4.1 Art und Ausmaß aller luftverunreinigenden Emissionen einschließlich Gerüchen, die voraussichtlich von der Anlage ausgehen werden

Hinweis: Die betreffenden Nachforderungen des Landesamtes für Umwelt (LfU) Brandenburg - Abteilung Technischer Umweltschutz 1 werden zunächst einzeln kursiv dargestellt und anschließend beantwortet.

Schornsteinhöhenberechnung für eine geplante
Abfallbehandlungsanlage für gefährliche und nicht
gefährliche Abfälle in Velten

Abbildung 7: Lageplan der geplanten Anlage inkl. Teilanlagen

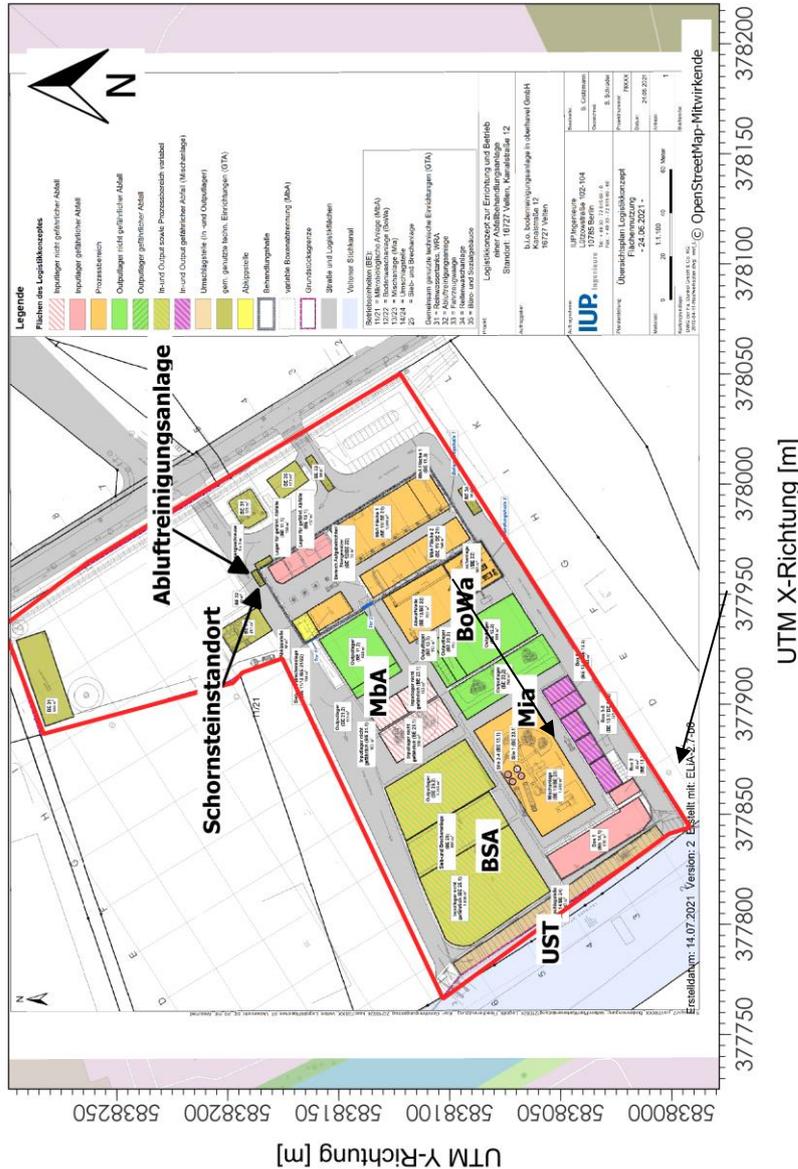
Antwort: Es ist korrekt, dass das Immissionsschutz-Gutachten Nr.: I16057520B zur Schornsteinhöhenberechnung redaktionell zu überarbeiten ist, dass die Durchsatzmengen mit dem aktuellen Antragsgegenstand übereinstimmen. In einer aktualisierten Fassung Nr.: I16057520B-1 vom 09.01.2024 wurden in den Kapiteln „Zusammenfassung“, „2 Veranlassung und Aufgabenstellung“ und „4.1 Beschreibung der Anlage“ die Jahresdurchsatzmengen auf den Antragsgegenstand angepasst. Zudem wurde der aktuelle Lageplan aus Kapitel „4.2 Lageplan der Anlage“ eingefügt.
